表 A.0.3 监理通知单 ★

工程名称： 东源天华阳光农光互补 100MW 项目

编号： 008 #

事由： 关于现场施工临时用电安全事宜。

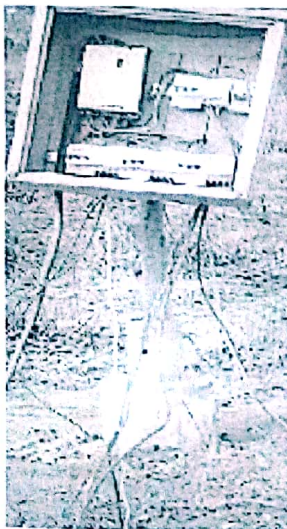
内容： 1、今日现场巡视中，发现 S43、S57、S58 发电单元，电焊机和振动器等电动工具电源线未使用橡皮绝缘铜芯电缆线，存在安全隐患。（如图）
2、临电配电箱无防护门。

要求： 所有临时用电设备必须使用橡皮绝缘铜芯电缆线，现场中不符合临电安全规范的电源线必须整改，并报监理项目部复查。（二天时间整改完）
